# REPONSES AUX AVIS SDIS36 ET ENEDIS

ENERGIE PARNAC SAS PC N°036 182 22 S0001 et N° 036 150 22 S0002

## Projet photovoltaïque flottant de PARNAC

Date : 7 Juillet 2022 .  
Interlocuteur : Landry COUTANT  
Commune : Parnac

Cartographie des enjeux globaux sur la zone d'étude (Source : ADEV Environnement)

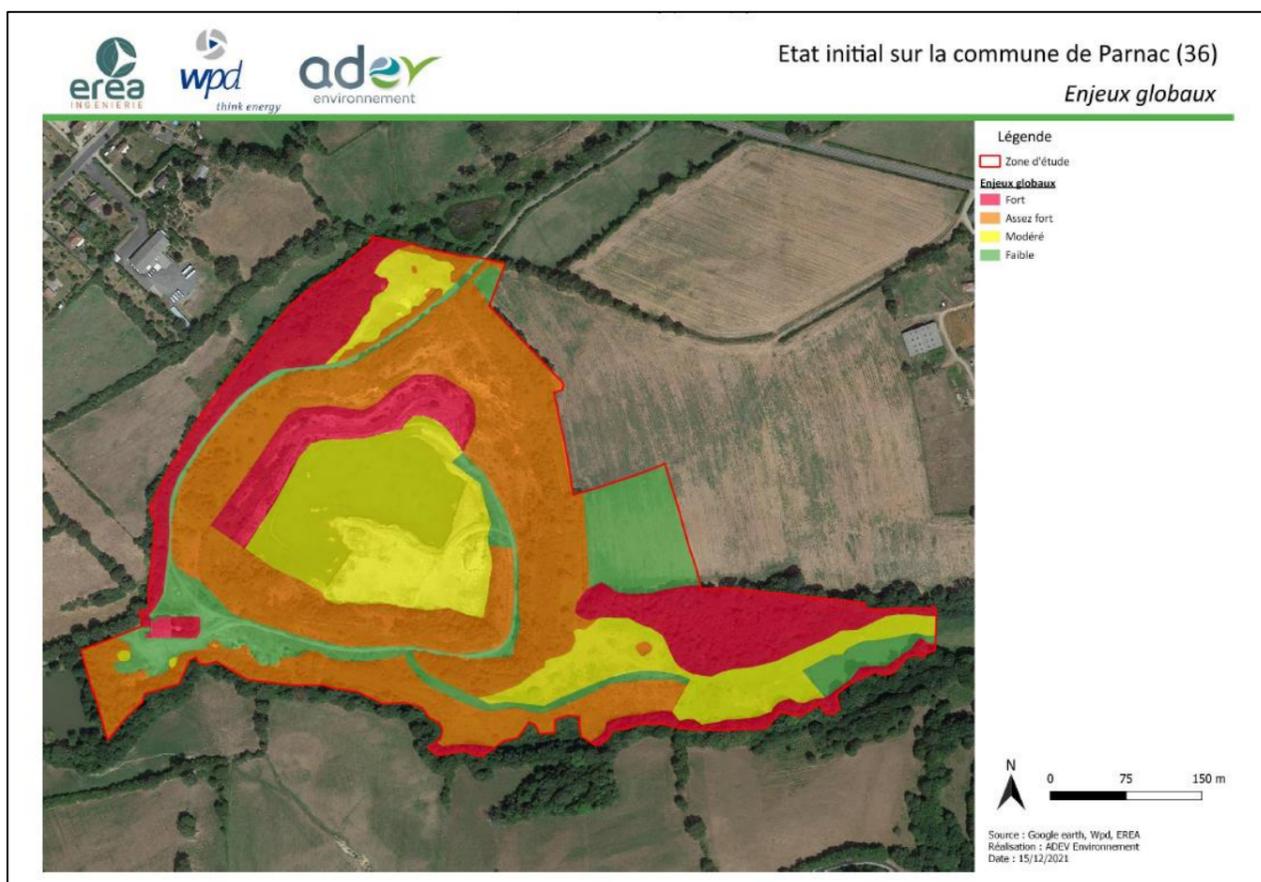
**Préconisation : réaliser à minima une voie d'accès sur site de 5 m de large stabilisée et débroussaillée sur une largeur de 5m de part et d'autre.**

L'ensemble des voies de circulation seront stabilisées et d'une largeur de 5m. Le débroussaillage sur une largeur de 5m de part et d'autre se heurte néanmoins aux enjeux identifiés sur le site en termes de biodiversité. En effet, l'état initial sur le milieu naturel fait apparaître des sensibilités « Assez Forte » à « Forte » de part et d'autre des voies de circulation.

Si sur le plan technique cette recommandation est parfaitement réalisable, elle devra cependant faire l'objet d'un échange entre wpd solar, le SDIS 36 et l'autorité environnementale suite à la remise de son avis.

Extrait du plan de masse – complément d'avril 2022 (Source : wpd solar)

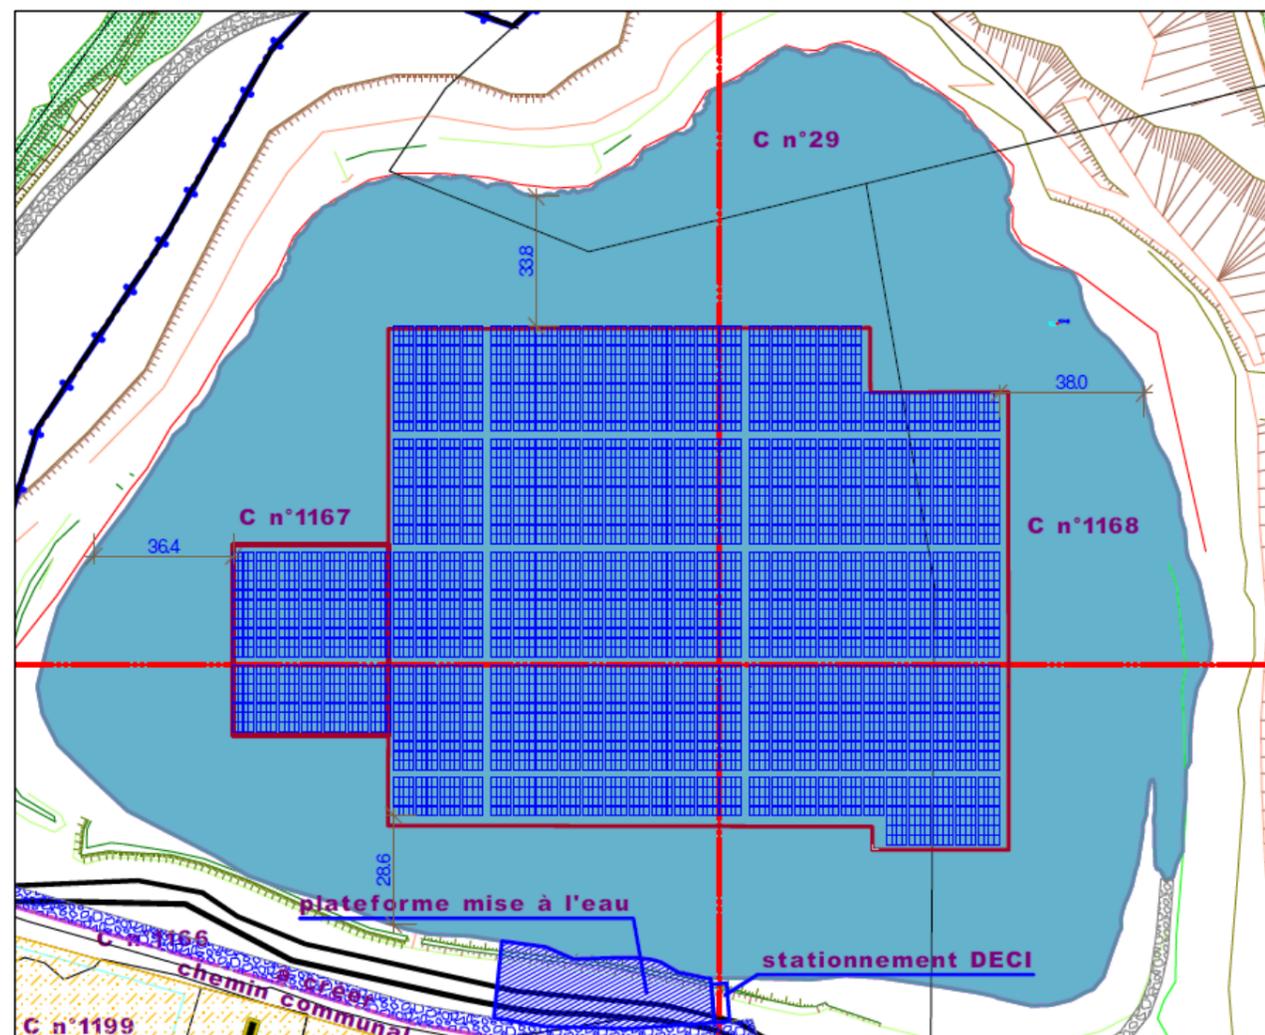
**Préconisation : maintenir une distance de 20m entre le dernier panneau photovoltaïque et la berge ou le merlon.**

Les pièces complémentaires déposées en avril 2022 précisait ce point :

Ainsi, avec une ligne d'eau de 200mNGF, la distance minimale aux berges est donc supérieure à 20m.

Extrait du zoom Portail 3 – complément d'avril 2022 (Source : wpd solar)

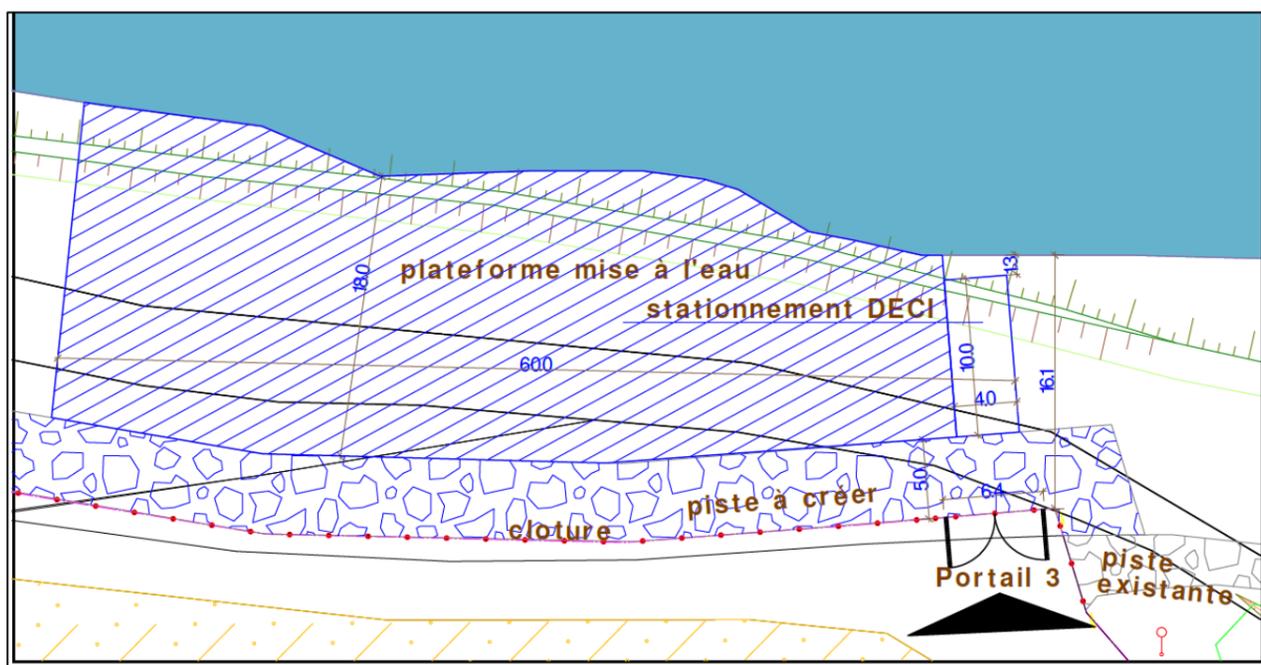
**Préconisation : créer à l'intérieur du site des voies de circulations permettant d'accéder en permanence à chaque construction (locaux onduleurs, transformateurs, postes de livraisons, locaux techniques...).**

Le poste de livraison et les postes de transformations seront situés sur la berge, à l'extérieur de l'emprise clôturée. Les onduleurs seront positionnés sur l'îlot à une hauteur minimale de 20cm au-dessus du niveau de l'eau. Dans tous les cas, l'accès à l'intérieur de l'emprise clôturée et à la zone en eau reste accessible aux services du SDIS grâce à un portail de 6m de large situé au sud qui permet l'accès à une zone de mise à l'eau de 60m de large, stabilisée et maintenue sur toute la durée d'exploitation. Elle comprend également une zone DECI afin de permettre l'accès aux véhicules d'intervention et répondre aux besoins de pompage d'eau.

Extrait du zoom Portail 3 – Zone DECI – complément d'avril 2022 (Source : wpd solar)

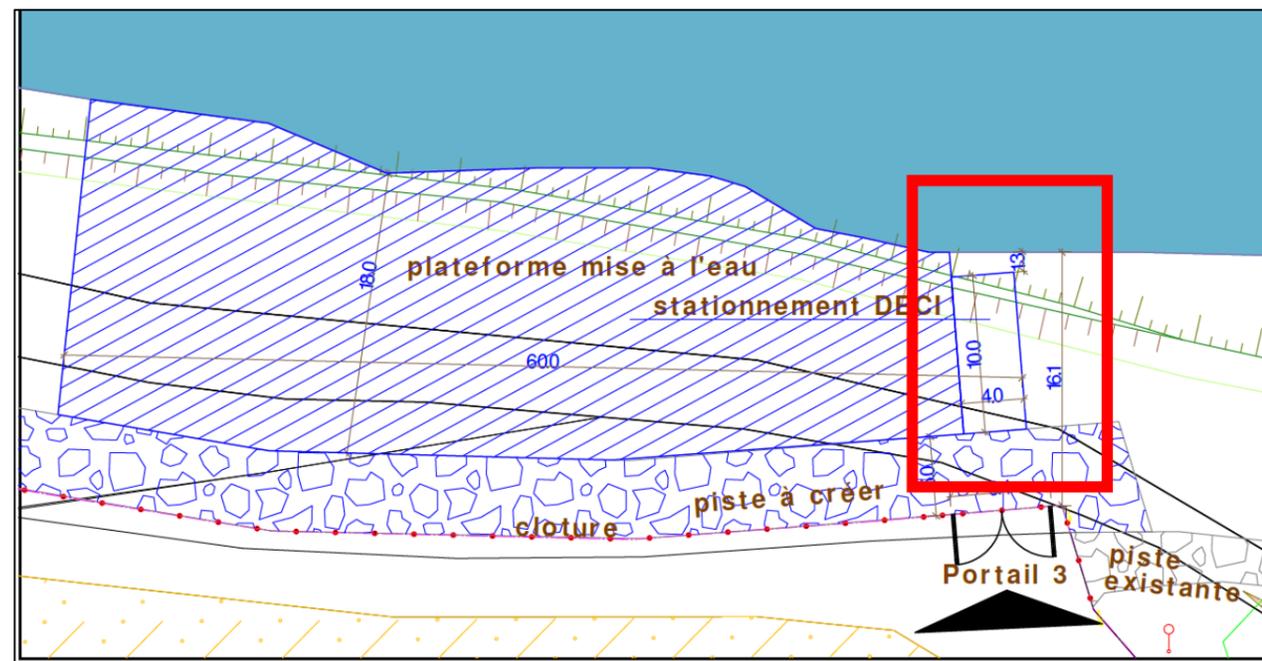
**Préconisation : mettre en place une zone d'aspiration permanente de 32m<sup>2</sup> permettant aux engins de secours de s'alimenter.**

Cet équipement est bien intégré au projet (cadre rouge)
